AUTORIDAD NACIONAL DE LICENCIAS AMBIENTALES - ANLA - AUTO N° 010990 (27 DIC. 2023)

“Por el cual se efectúa seguimiento y control ambiental”

Esta Autoridad Nacional verificó los aspectos referentes al proyecto *“EXPLORACIÓN DE CARBÓN BLOQUE CENTRAL DEL CERREJÓN ZONA*

NORTE. MINA EL CERREJÓN (ÁREAS INTEGRADAS)”, específicamente a las medidas de manejo relacionadas con la operación de la mina, cuyas actuaciones reposan dentro del expediente LAM1094, en lo relacionado con las obligaciones relacionadas con las Fichas PBF-20 Abandono de tajos y de Infraestructura; S-02 Monitoreo Calidad Del Aire: Material Particulado Suspendido Total, Respirable Y Ruido; y PBF-02. Manejos acuíferos del río ranchería (cuaternario) y acuíferos terciarios intervenidos por la operación minera, teniendo como base el Informe de Cumplimiento Ambiental ICA 17; la demás información documental presentada por el titular del instrumento de manejo y control ambiental, CARBONES DEL CERREJÓN LIMITED, hasta el día 14 de julio de 2023; así como la visita de seguimiento ambiental presencial realizada por el equipo técnico de la ANLA los días 9 al 15 de julio de 2023;

Rango de concentraciones Lixiviado SPLP Tajo Patilla Vs Límites máximos permisibles (LMP) normatividad colombiana

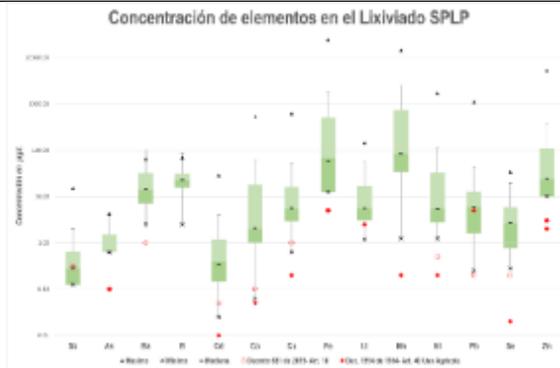
Por otra parte, los ensayos de lixiviación a corto plazo (SPLP) y lixiviación NAG (condiciones altamente oxidantes) para Tajo Patilla reportan, para algunas muestras, concentraciones por encima del valor de referencia utilizado (Decreto 631/2015 sobre vertimiento de agua en la actividad minera (Art. 10) y el Decreto 1594/1984 sobre el uso agrícola (Art. 40)), en donde Cerrejón define como los metales que podrían esperarse sean lixiviados previo a la aparición de condiciones ácidas (lixiviación a corto plazo) al aluminio, cadmio, cobalto, hierro, níquel, selenio y zinc, mientras, aluminio, arsénico, cobalto, hierro, manganeso, plomo y selenio podrían esperarse que sean lixiviados en el largo plazo, una vez se haya presentado condiciones ácidas en el entorno. Es de aclarar, que elementos como el antimonio, arsénico, bario, cromo, mercurio, molibdeno, níquel, plata, plomo, vanadio y zinc presentan un límite de cuantificación del método superior a los valores de referencia utilizados y anteriormente mencionados, sin embargo, como se observa en la figura a continuación, se encuentran presentes en el lixiviado SPLP por encima de los límites permisibles utilizados como referencia comparativa.

Rango de concentraciones Lixiviado SPLP (izquierda) y NAG (derecha) Tajo y Botaderos Annex Vs Límites máximos permisibles (LMP) normatividad colombiana.

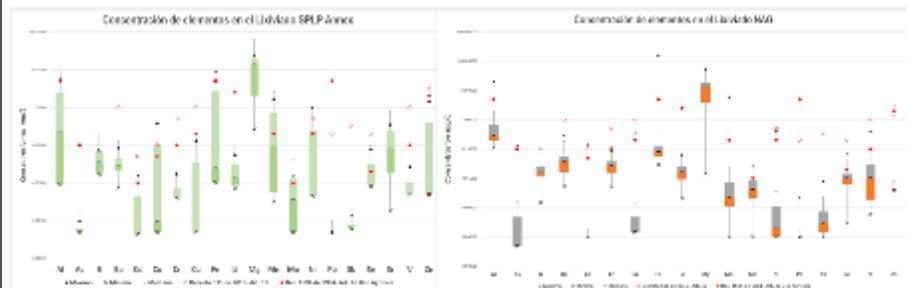
Para el sector Annex se incluye otro criterio de referencia de los límites máximos permisibles (LMP) en donde se comparan las concentraciones de lixiviados de las pruebas NAG y SPLP con el Decreto 1076 de 2015 para consumo humano con tratamiento convencional y uso agrícola. En este entendido, Cerrejón identifica concentraciones fuera de los criterios referenciales para el uso agrícola de aluminio, cadmio, cobalto, manganeso, molibdeno y vanadio y, concentraciones de selenio y níquel reportaron valores fuera de los criterios referenciales para consumo humano con tratamiento convencional. Las gráficas a continuación muestran que la mayoría de los elementos se lixiviaron en las pruebas SPLP, es decir, en condiciones para evaluar el material expuesto al agua lluvia y que representan el primer contacto o lixiviación a corto plazo.

Concentraciones arsénico, cobalto, cobre, hierro, molibdeno, níquel, zinc y pH muestra TAN-10 Vs Límites máximos permisibles (LMP) normatividad colombiana

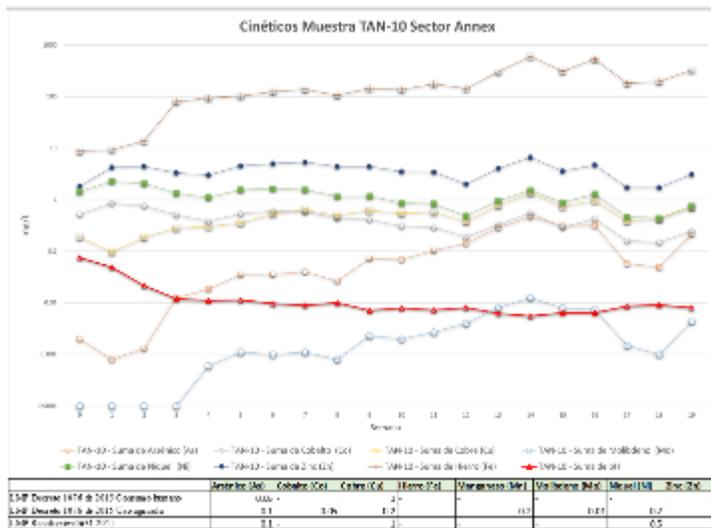
Finalmente, a partir de los ensayos de celdas húmedas se encontró en general, para el sector Annex, que la mayoría de los parámetros reportó concentraciones relativamente bajas respecto a los criterios referenciales de calidad de la norma colombiana a excepción de la muestra TAN-10. Ver figura a continuación, donde las concentraciones de cobre, hierro, arsénico, aluminio, sulfato, cobalto, manganeso y zinc se encuentran por encima de los criterios referenciales de calidad de la norma colombiana y con mediciones de pH de 4 unidades desde la semana cero (0) y promedio de 2.4 unidades entre la semana 3 a la 20. Para el Tajo Patilla, a pesar de que se indica la realización de pruebas cinéticas, Ver tabla 5-1 Muestras para ensayos cinéticos del capítulo 5 del documento 104529-02-0000-GEN-TLN-0060 presentado en los anexos no se allegan los análisis de resultados de estas.

Los programas de caracterización geoquímica hasta ahora presentados, Tajos Patilla y Annex y botaderos Annex Este y Oeste, no son claros al momento de definir los criterios de selección de muestreo y su representatividad frente a los litotipos o unidades geoquímicas de los diferentes tipos de roca (secuencia estratigráfica) con características físicas y químicas particulares y que podrían quedar expuestas o acumularse como desechos mineros.

En conclusión, se considera que si bien, se determina el potencial de generación de aguas ácidas en los tajos Patilla y Annex, así como en los botaderos Annex Este y Oeste, no se da cumplimiento de la medida toda vez que no es posible establecer los criterios de selección del muestreo ni su representatividad en las zonas caracterizadas, además, tampoco es posible determinar claramente si los elementos que se identificaron en los diferentes ensayos de lixiviados puedan transportarse al medio receptor externo a la mina y dentro del área de influencia. En este entendido, Cerrejón deberá complementar dicha caracterización.

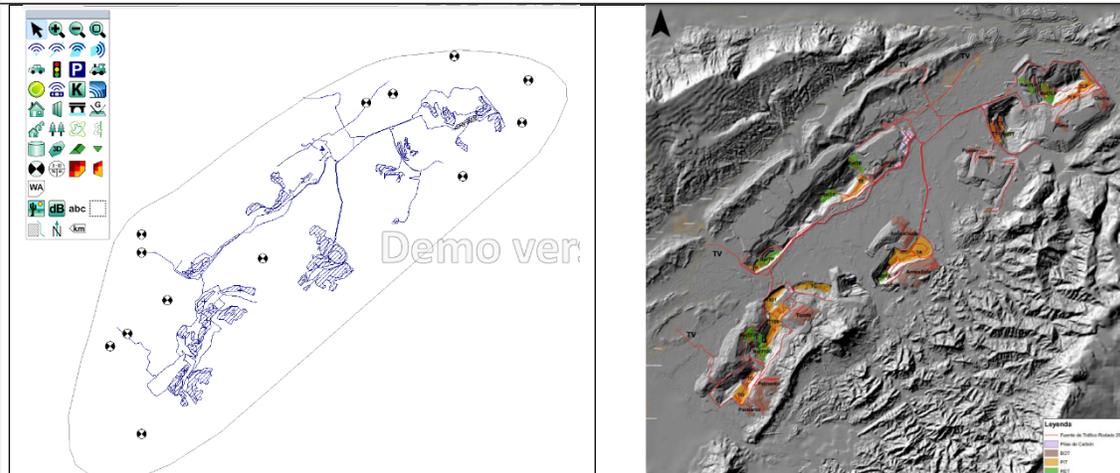
Como respuesta al Numeral 1 la Sociedad argumenta que en el Anexo 1 se encuentra el documento técnico en el que se presenta un inventario de los tipos de vías en la operación minera de Cerrejón, así como un inventario de las fuentes de ruido, diferenciándolas entre fuentes lineales, puntuales y de área. Igualmente, con base en los resultados del Modelo Acústico Mina 2021, identifica los puntos en los cuales se seleccionan los receptores donde se presentan niveles de presión sonora mayores a 35 dB(A) para el periodo nocturno, estableciendo como receptores de interés los puntos Provincial, Chancleta Origen y El Rocío.

Respecto al documento utilizado para la definición de los puntos seleccionados, y considerando que el modelo con la operación minera de 2021 fue en el que se basó la sociedad para determinar los puntos propuestos, la ANLA presentó una serie de observaciones que se plasmaron en el requerimiento 21 del Acta 906 del 16 de diciembre de 2022 con el fin de complementarlo para tener un panorama más completo.

1. Complementar la información aportada mediante radicados 2023031058-1-000 del 17 de febrero de 2023 y 2023032208-1-000 del 20 de febrero de 2023, incluyendo los siguientes puntos de monitoreo, de conformidad con el párrafo primero del artículo segundo modificado por el artículo primero de la Resolución 1541 del 15 de julio de 2022, el numeral 1 del artículo quinto de la Resolución 412 del 2 de febrero de 2022 y la Ficha S-02 Monitoreo Calidad del Aire:

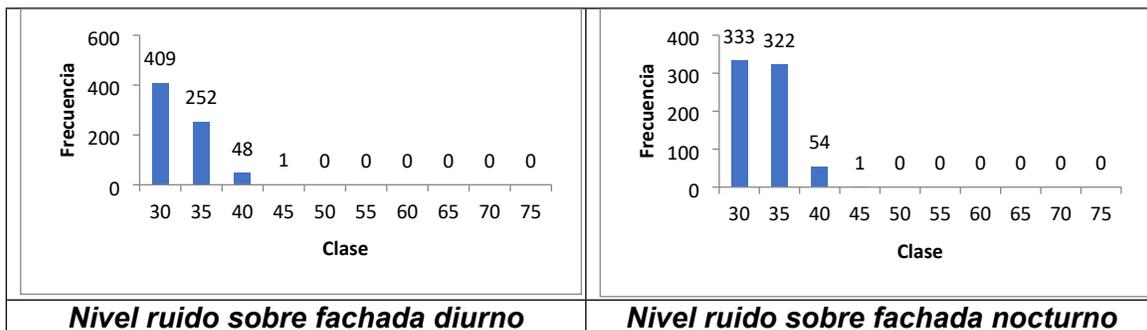
“El estudio de caracterización acústica se realizó como insumo para la modelación acústica y contiene las mediciones en sitio y en simultáneo que evidencian la no percepción significativa del ruido de la operación minera en las comunidades objeto de estudio. Igualmente, con el estudio complementario de ruido se ratifica la misma determinación de no percepción del ruido en áreas adicionales no monitoreadas previamente, lo que es congruente con los resultados del Modelo.

Por lo anterior, en cuanto al literal c del numeral 2 del artículo 5º de la Resolución 412 de 2012, no resulta necesario establecer un plan de acción encaminado a afrontar las cuestiones relativas al ruido determinando indicadores globales de exposición o población expuesta a dicho contaminante, dado que, se reitera, con base en el soporte técnico que se ha generado, que no existen aportes significativos en los receptores evaluados entorno a la Mina. En otras palabras, se presenta evidencia de que los aportes

Por otro lado, es importante aclarar que si bien el modelo de ruido presenta condición promedio, algunas fuentes pueden generar bajo condiciones de ruido particulares niveles de ruido perceptibles que no se pueden identificar, diagnosticar o evaluar en una modelación acústica, toda vez que está válida la cobertura del ruido, pero no las características de emisión de la fuente (por ejemplo, efectos pico acústicos o extra auditivos asociados a tonos, impulsividades y bajas frecuencias, entre otros). Por tanto, es importante que, a manera preventiva se tenga un plan de acción para las diferentes fuentes generadoras de ruido intrínsecas a la operación que cuenten con medidas de manejo ambiental (buenas prácticas de manejo de las fuentes) o un sistema físico dependiendo de la fuente y de las condiciones de operación.

2. Presentar el Plan de acción encaminado a afrontar las cuestiones relativas al ruido determinando indicadores globales de exposición o población expuesta a dicho contaminante. En caso de encontrarse áreas afectadas, proponer medidas de manejo ambiental que tengan en cuenta medidas de abatimientos de ruido y control sobre el posible impacto futuro asociado a cambios o variaciones de la operación a mediano y largo plazo. Lo anterior, en cumplimiento de lo establecido en el literal c del numeral 2 del Artículo quinto de la Resolución 412 del 02 de febrero de 2022.
